Monsieur Alain Vincent  
Commissaire Enquêteur de l'enquête Publique PLU de Valloire  
Mairie de Valloire  
73450 Valloire

Monsieur le Commissaire Enquêteur

Nous avons déjà soumis un avis sur le projet de PLU en tant que Personne Publique Associée. Cet avis est inclus dans le dossier Projet de PLU.

Avant travaux : affouillement sous les enrochements

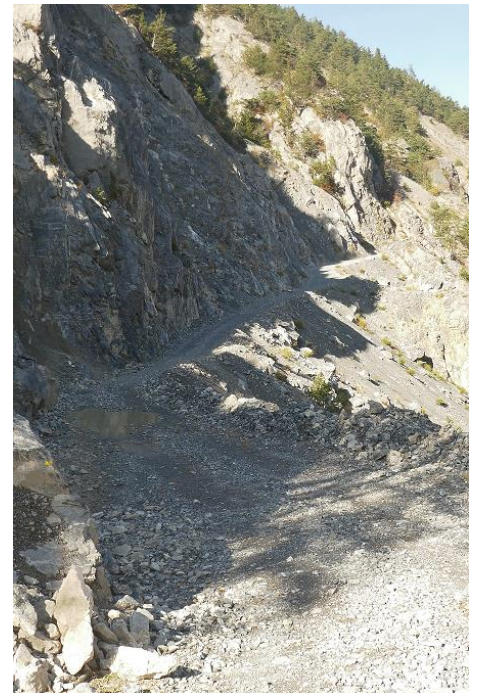
Les travaux qui ont été réalisés en 2019 donnent une idée de l'impact sur l'environnement que pourrait avoir un tel projet : en effet la simple réparation du soubassement de la piste côté aval s'est accompagnée, comme le montrent les photos ci-dessous, d'importants travaux sur le talus amont : déboisement et création d'un talus d'une hauteur considérable.

Dégradation de l'environnement liée aux travaux

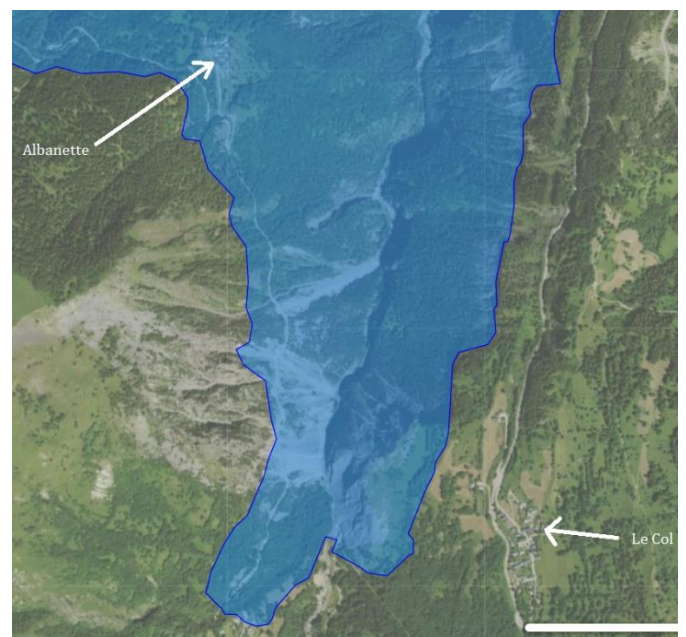
de tels travaux destinés à éviter les chutes de pierres seront nécessaires dans de multiples endroits et si la route doit être ouverte l'hiver on ne pourra se dispenser de la construction d'ouvrages d'art pour se prémunir des risques d'avalanches
